Antrag: Änderungen / Ergänzungen zu Drucksache 1015/2016 "Bebauungsplan Nr. 1535 - Wasserstadt Limmer Ost - 1. Bauabschnitt"

**Änderungen / Ergänzungen zu Drucksache 1015/2016 "Bebauungsplan Nr. 1535 - Wasserstadt Limmer Ost - 1. Bauabschnitt"**

[www.wasserstadt-limmer.org](http://www.wasserstadt-limmer.org) Stadt-Land-Fluss Doku S. 8

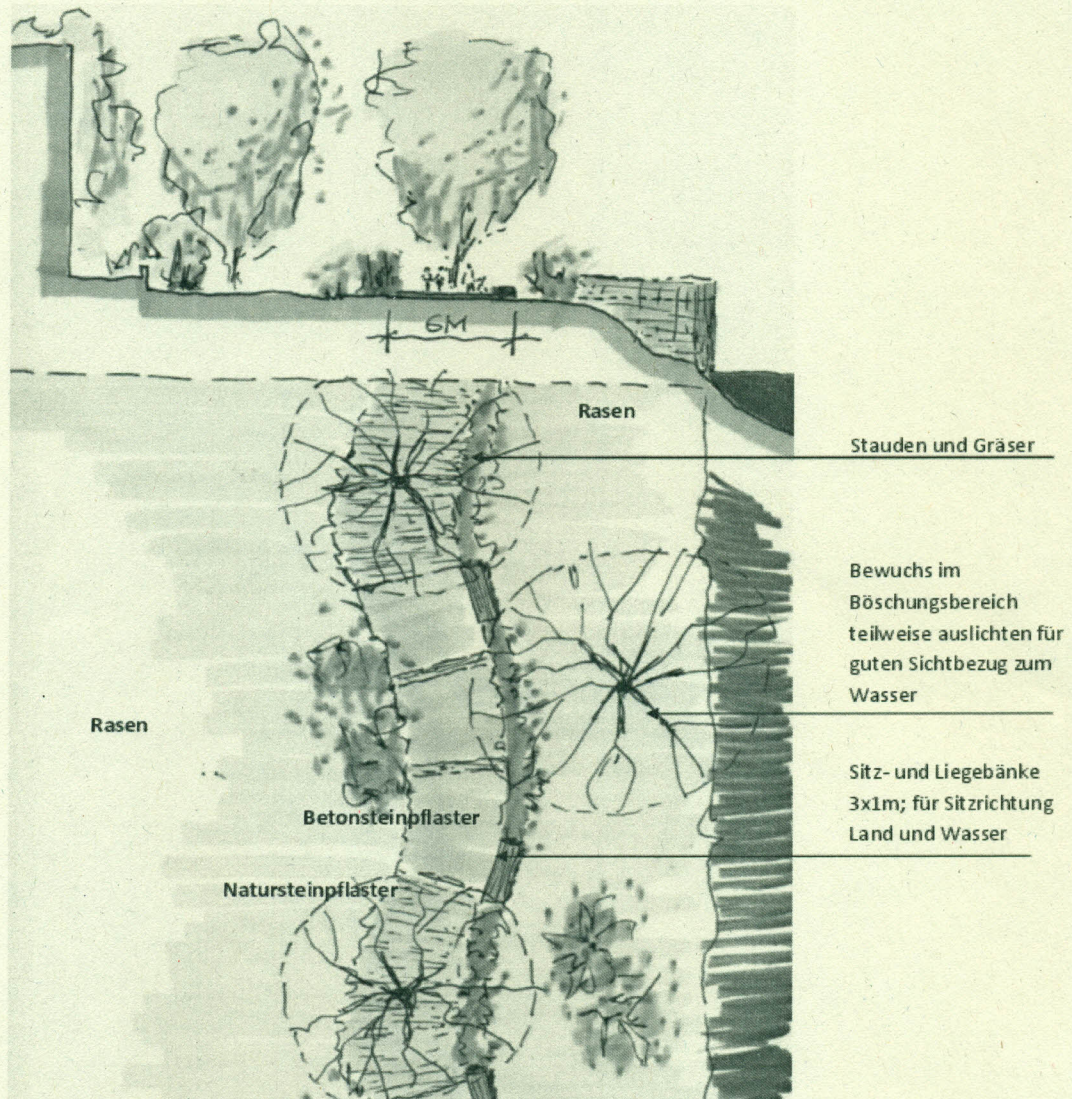
- Ursprungstext: "In dieser im 1. Bauabschnitt parallel zum Leineverbindungskanal verlaufenden Fläche ist geplant, den vorhandenen Radweg zum "schnellen Radweg" auszubauen, um eine verbesserte Anbindung an das Zentrum Hannovers zu gewährleisten und somit den Radverkehrsanteil auf die angestrebten 25% steigern zu können.."
- Änderungstext: **In dieser parallel zum Leineverbindungskanal verlaufenden Fläche ist geplant, einen kombinierten Rad-/Fußweg (leicht geschwungene Promenade) anzulegen, so wie sie im Freiraumkonzept der BI Wasserstadt vom 2016-02-20 (Stand 2016-04-11, Seite 8 -> Anlage) skizziert wird".**
- Begründung: Erfolgt mündlich.

Der Weg am Wasser soll als bis zu 6m breite, leicht geschwungene Promenade mit Vorrang für Fußgänger ausgearbeitet werden, die zum Spaziergehen und Verweilen einlädt. Durch Materialwechsel im Bodenbelag und Gliederung mit Bänken und Vegetation soll eine entschleunigte Mischfläche für Fußgänger und langsam fahrende Radfahrer entstehen.
